1～4号機 周辺防護施設整備工事等に伴う 実施計画Ⅲ管理区域図等の変更について

2020年 6月23日

東京電力ホールディングス株式会社

<参考> 第1工区~第4工区の撤去工事ステップ° 4

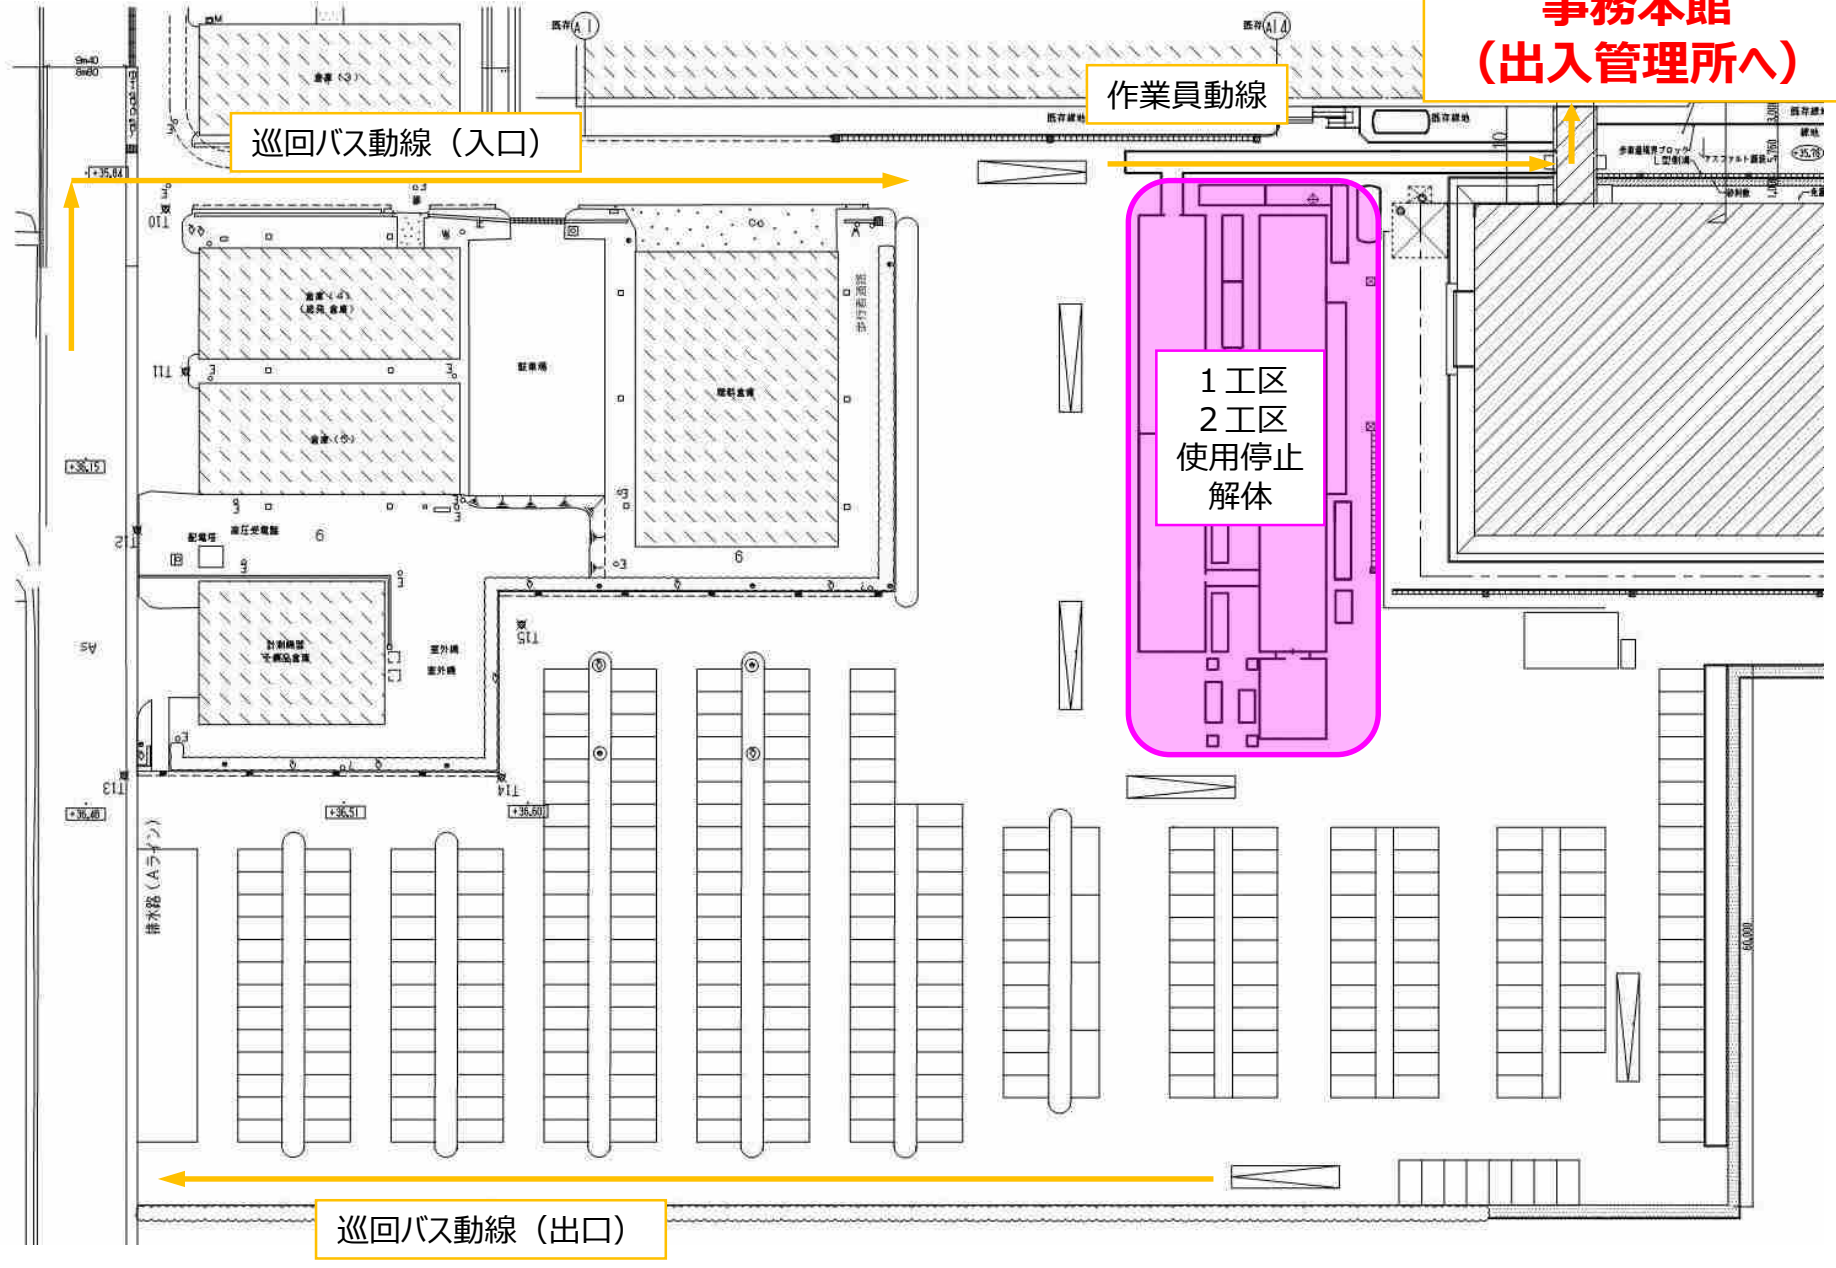
工事概要
・事務本館内の「出入管理所」「汚染検査所」の運用開始後、
第3・第4工区の撤去開始
